जनपद टिहरी गढ़वाल में प्रधानमंत्री ग्राम सड़क योजना के अन्तर्गत घनसाली से पैवाली - अखोड़ी मोटर मार्ग कि० मी० 14 (हुलानाखाल) से हड़ियाणा तल्ला मोटर मार्ग (लम्बाई 3.400 किमी०) का नव निर्माण कार्य ।

प्रधानमंत्री ग्राम सड़क योजना के अन्तर्गत जनपद टिहरी गढ़वाल में विकासखण्ड भिलंगना के घनसाली पेंवाली अखोडी मोटर मार्ग कि0मी0-14 (हुलानाखाल) से हडियाना तल्ला मोटर मार्ग (लम्बाई 3.400कि0मी0) के वन भूमि हस्तान्तरण प्रस्ताव पर लगायी गयी ऑन लाईन आपत्तियों के निराकरण के सम्बन्ध में।

Reference :- Proposal No. FP/UK/ROAD/31072/2017

BAR CHART

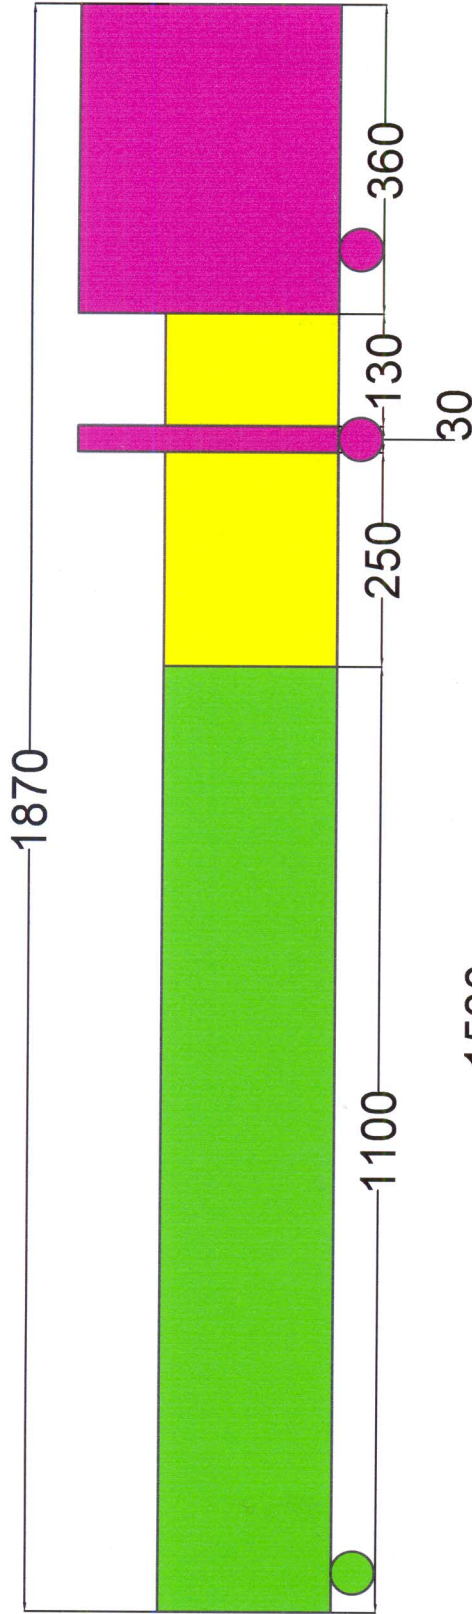
5	DFO may comment on all the points in SIR uploaded at para 15.	प्रभागीय वनाधिकारी द्वारा निस्तारण किया जाना है।
6	May submit revise bar chart at the seems incorrect.	Corrected bar chart attached.
7	Muck disposal is proposed in reserve forest area which is avoided. State Govt. is requested to explore some other place for muck disposal and submit comment regarding this.	मोटर मार्ग के प्रारम्भिक बिन्दु के आस-पास नाप भूमि एवं सिविल भूमि उपलब्ध नहीं है केवल आरक्षित वन भूमि स्थित है। मलवे का अत्यधिक दूरी तक ढुलान किया जाना सम्भव नहीं है जिस कारण आरक्षित वनभूमि के अन्तर्गत ही मलवा निस्तारण बनाया जाना आवश्यक है। आरक्षित वन भूमि में मार्ग के प्रारम्भिक बिन्दु के जिस स्थल पर डम्पिंग ढाई बनाया जाना प्रस्तावित है। जिस पर मलवे का उचित निस्तारण किया जा सकता है। आरक्षित वनभूमि में प्रस्तावित मलवा निस्तारण स्थल पर मलवे की रोकथाम हेतु सुरक्षात्मक कार्य एवं मलवा निस्तारण के उपरान्त वृक्षा रोपण करने का प्राविधान किया गया है। वनभूमि हस्तान्तरण प्रस्ताव में मलवा निस्तारण स्थल का क्षेत्र वनभूमि में सम्मिलित किया गया है।
